この度、2023年9月発売のエアリベッターR2A1に同梱のかんたんガイドにおいて誤表記がございました。  
この誤表記により混乱や不便をおかけしましたことを、心よりお詫び申し上げます。  
内容につきましては、【エア接続時の対応カプラーの表記誤り】となっております。

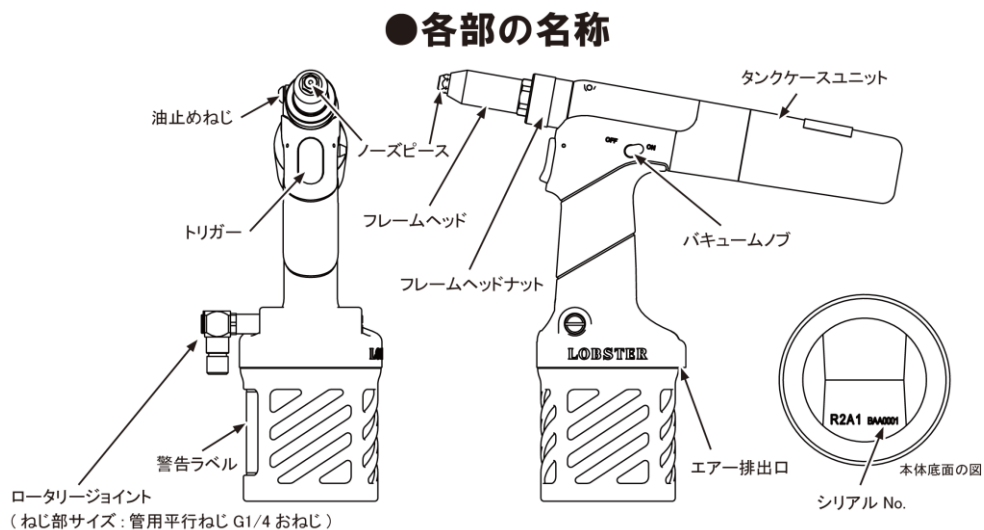
**誤：** ※ エア接続にカプラーを使用される場合は、日東工器製20PFか20PFFあるいはそれらの同等品を取り付けてお使いください。

**正：** ※ エア接続にカプラーを使用される場合は、**日東工器製20PFF あるいは同等品**を取り付けてお使いください。
